DIVISIONE V – SISTEMI DI VALUTAZIONE AMBIENTALE

**OGGETTO:[ID: 6282] “Diga di Quarto n° RID 171/94 sul Fiume Savio - Comune di Sarsina (FC). Consolidamento della pila destra e centrale della diga, sostituzione di due travi del coronamento, manutenzione dei giunti e degli appoggi del ponte stradale e interventi complementari”. Valutazione Preliminare ai sensi dell’art. 6, c. 9, del D.Lgs. 152/2006. Nota Tecnica**

Figura 1 - Planimetria generale degli interventi

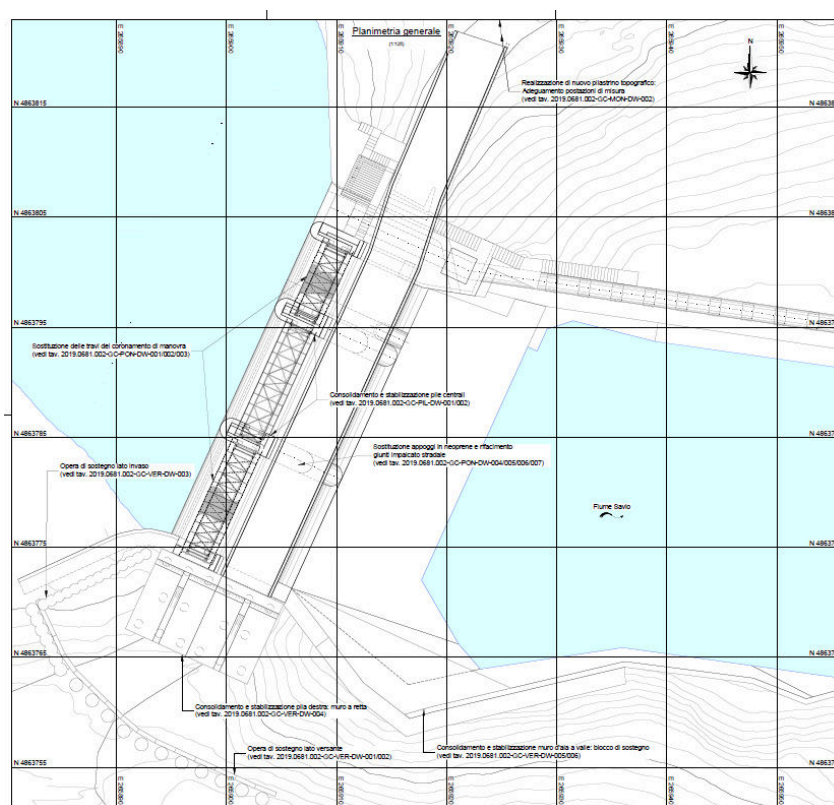
Per quanto riguarda il consolidamento e stabilizzazione della pila destra, l'intervento consiste in tre tipi di intervento complementari:

- realizzazione di un'opera di sostegno lato invaso. Si tratta di un diaframma di pali trivellati intersecati di diametro 1.000 mm, con passo di 1.600 mm, spinti fino al piano di fondazione sul letto roccioso dell'alveo;
- realizzazione di un'opera di sostegno lato versante. Si tratta di una palificata di pali trivellati armati di diametro di 1.200 mm, passo 2.000 mm, spinti sino al letto roccioso per una lunghezza indicativa di 15 m;

- realizzazione di una struttura di irrobustimento e consolidamento della pila destra. Si tratta di un'opera in calcestruzzo realizzata a ridosso della pila verso il lato del versante. La sua costruzione richiede la demolizione parziale del vecchio intervento, che va a sostituire. Consiste di un robusto muro di sostegno a retta con contrafforti, realizzato su due livelli e con fondazione in appoggio a pali di diametro 800 mm e lunghezza 6 m: il suo dimensionamento garantisce l'assorbimento delle spinte applicate dal materiale di riempimento a monte. Si prevede inoltre, al fine di solidarizzare il muro a retta con la pila destra e completare dunque l'intervento di consolidamento, di connettere le due strutture mediante ancoraggi con barre di armatura  $\varnothing = 25$  mm, L = 230 cm, inghisate 140 cm nel calcestruzzo esistente.

Il proponente evidenzia che questi interventi non comportano alcuna diminuzione della portata esitabile dalla luce di scarico o variazione della geometria della luce (il comportamento idraulico dell'opera di ritenuta non cambia) e che per quanto riguarda l'area interessata da tali lavori sotterranei, ne è previsto il ripristino a fine lavori secondo la morfologia originaria, con ripristino della copertura vegetazionale sulla base dei rilievi topografici ante opera.

Ad esito delle considerazioni di cui sopra, si ritiene che il progetto in valutazione denominato **“Diga di Quarto n° RID 171/94 sul Fiume Savio - Comune di Sarsina (FC). Consolidamento della pila destra e centrale della diga, sostituzione di due travi del coronamento, manutenzione dei giunti e degli appoggi del ponte stradale e interventi complementari”**, non determini impatti ambientali significativi e negativi e che quindi sia ragionevolmente da escludere la necessità di successive procedure di Valutazione di Impatto Ambientale.
